**ÉTUDE D'IMPACT SUR L'ENVIRONNEMENT
PROPOSE PAR LE MINISTÈRE DE
L'APPROVISIONNEMENT ET SERVICES**

**POUR LE PROJET DE MODIFICATIONS AU
PONT-JETÉE DE LA RIVIÈRE PETITCODIAC**

Novembre 2006

Rapport indépendant du comité d'experts relatif à l'étude d'impact sur l'environnement (EIE) sur le pont-jetée de la rivière Petitcodiac

Figure 2 Démonstration de l'effet de la salinité sur la décantation d'échantillons de boue de la rivière Petitcodiac

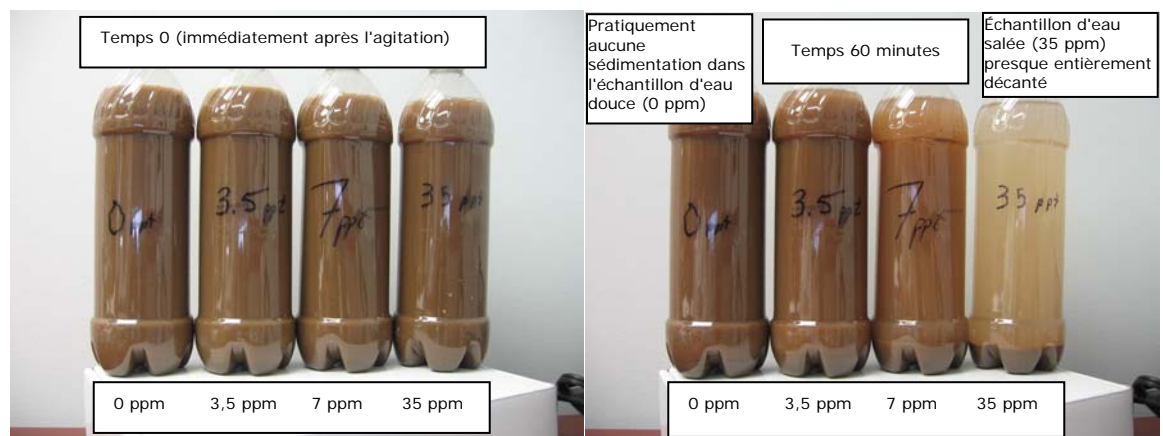
Après la réunion publique, M. Michael Davies a procédé à un simple test de floculation sédiment-salinité pour étudier la validité des hypothèses formulées relativement à la salinité. Ces tests démontrent clairement que la salinité influence de façon considérable la vitesse de sédimentation des sédiments de la rivière Petitcodiac (comme le prédit la documentation publiée qui traite des sédiments cohésifs en général).

Dans cette simple démonstration, des échantillons d'eau douce et des échantillons d'eau salée affichant des concentrations de salinité variant entre 3,5 et 35 parties par millier (la valeur de 35 représente de l'eau salée pure) ont été utilisés pour examiner la façon dont des échantillons de boue de la rivière Petitcodiac se déposent⁸. La Figure 2 ci-dessous montre les bouteilles au début des tests (à gauche) et les mêmes bouteilles une heure plus tard (à droite). En fait, l'échantillon d'eau douce ne s'est pas clarifié de façon importante avant plusieurs jours. Ces tests illustrent bien que les variations de salinité entraîneront des variations proportionnées de sédimentation. La salinité engendre des vitesses de sédimentation beaucoup plus élevées que les vitesses de sédimentation observées en eau douce. Comme l'indique cette démonstration, la salinité est un facteur crucial des modes de sédimentation.

L'étude incorrecte des effets de la salinité a des conséquences. En effet, la capacité du flux à transporter des sédiments ne sera pas représentée correctement, les zones d'érosion et de sédimentation ne seront alors pas bien définies et les taux d'érosion et de sédimentation seront faussés. Des changements au niveau des régimes d'écoulement tels que l'enlèvement d'une partie du pont-jetée modifieront l'emplacement du coin salé (ils auront probablement pour effet de le déplacer davantage vers l'amont). Les modes de dépôt des sédiments seront fortement influencés par la salinité puisque l'eau dont les concentrations en salinité sont plus faibles aura des vitesses de sédimentation plus faibles et donc une capacité accrue à transporter les sédiments. Il est fort probable que l'emplacement actuel du « bouchon de sédiments » dans le lac soit influencé par les régimes de salinité existants et, dans le cadre des solutions de rechange du projet, le déplacement de celui-ci sera grandement influencé par des changements aux régimes de salinité

Essentiellement, étant donné que les modèles de transport des sédiments ne tiennent pas compte de la salinité, ils ne sont pas en mesure d'évaluer les effets des solutions de rechange du projet qui pourraient modifier les régimes de salinité (p. ex. toute modification physique du pont-jetée).

Nous sommes d'avis que les fondements des conclusions dans l'EIE qui prédisent des changements à la morphologie de la rivière et aux modes de sédimentation ne sont pas suffisamment scientifiques. Cette constatation ne change en rien l'évaluation globale selon laquelle l'augmentation de l'ouverture du pont-jetée contribuera à augmenter le prisme de marée et la largeur du chenal en aval du pont-jetée. Elle signifie toutefois que les prévisions découlant de l'analyse technique présentée dans l'EIE qui concernent l'ampleur des changements et le taux de changements au chenal, l'érosion des berges et l'ampleur de la sédimentation en amont du pont-jetée ne sont pas exactes. Le comité d'experts jugent donc que les inquiétudes exprimées par le public concernant cette question sont justifiées. Le gouvernement aurait tout intérêt à examiner les conséquences de ces conclusions sur les prévisions globales relatives aux effets de l'ouverture du pont-jetée et sur l'évaluation des répercussions environnementales de ce projet.
